BOLLETTINO - BULLETIN

TECNICO • TECHNICAL	●	GRUPPO • GROUP	6
RICAMBI • SPARE PARTS	●	NR • NO	64
INFORMAZIONI • INFORMATION		DATA • DATE	01-09

MODELS: Mist blower AT2090

SUBJECT: Fan

365000203B	365000203CR	Fig.1

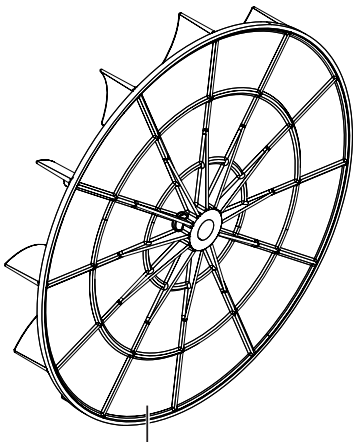
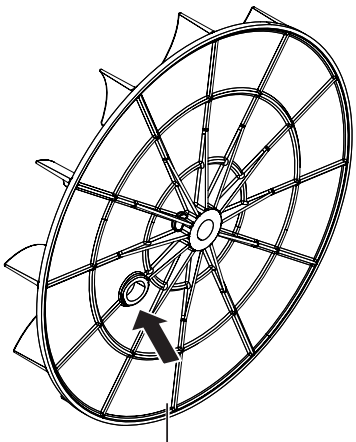
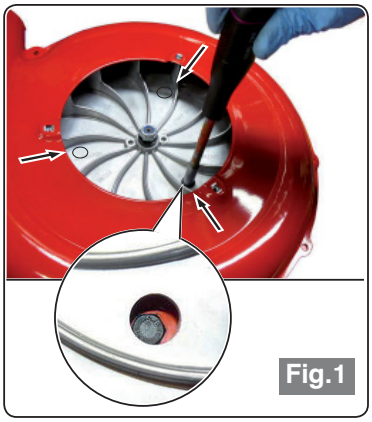
DESCRIPTION: To facilitate removal/refitting of the half-casing on the engine unit, the fan has been modified by inserting a hole. By rotating the fan it is possible to position the hole directly over the fixing screws (fig.1).

PREMODIFICA - OLD ASSY	POSTMODIFICA - NEW ASSY

INTERCHANGEABILITY: Yes

PARTS AVAILABILITY: The old fan will be supplied until final depletion of stock.

CUT-IN DATE: 01/12/08, serial n° 5268492319
